Mission régionale d'autorité environnementale

Avis sur le projet d'exploitation d'une carrière de sable et gravier et d'installations de traitement de matériaux

à Habsheim (68)

n°MRAe 2020APGE22

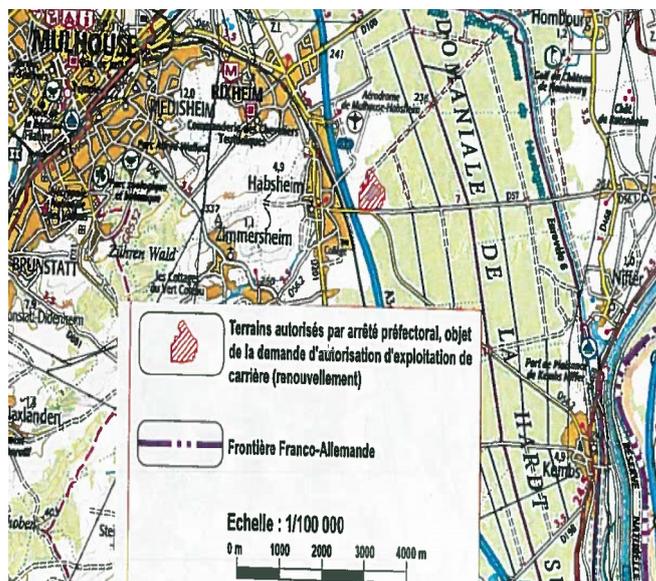
L'Ae regrette que la limite sud-est de la plate-forme des installations de transit et traitement des matériaux touche le bord de la partie en eau de la carrière déjà remise en état.

Elle recommande au pétitionnaire de justifier cette demande, et à défaut d'éloigner l'exploitation du bord sud-est du plan d'eau.

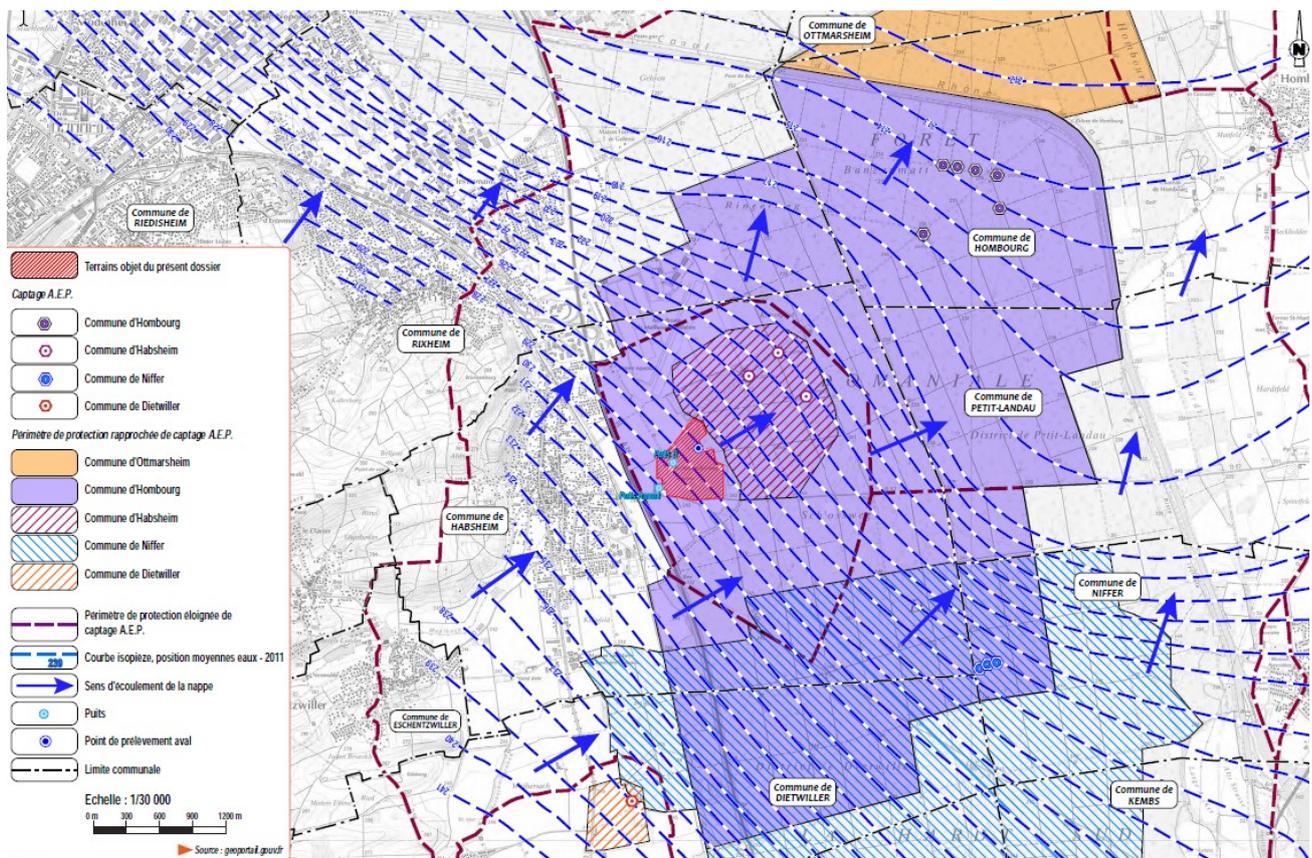
L'Ae relève que la situation de proximité de la carrière avec les périmètres de protection rapprochés des captages de Mulhouse situés sur la commune de Hombourg, est de nature à

présenter des risques importants de pollution en cas de problèmes sur la carrière, en situation accidentelle ou non, compte tenu de la forte perméabilité des alluvions et donc d'une circulation rapide des eaux souterraines. Elle s'interroge aussi sur la consommation d'une ressource alluvionnaire à cet endroit qui préserve, par sa fonction épuratoire, la qualité de l'eau d'un captage important. Cette situation mérite une analyse précise des conditions de circulation d'une éventuelle pollution et de ses conséquences.

L'Ae recommande au pétitionnaire de produire une expertise tierce sur les conditions de circulation des eaux souterraines, par une modélisation des écoulements et des infiltrations démontrant l'absence de risque de contamination des captages d'eau potable et plus largement de la nappe d'Alsace, en situation normale et dégradée.
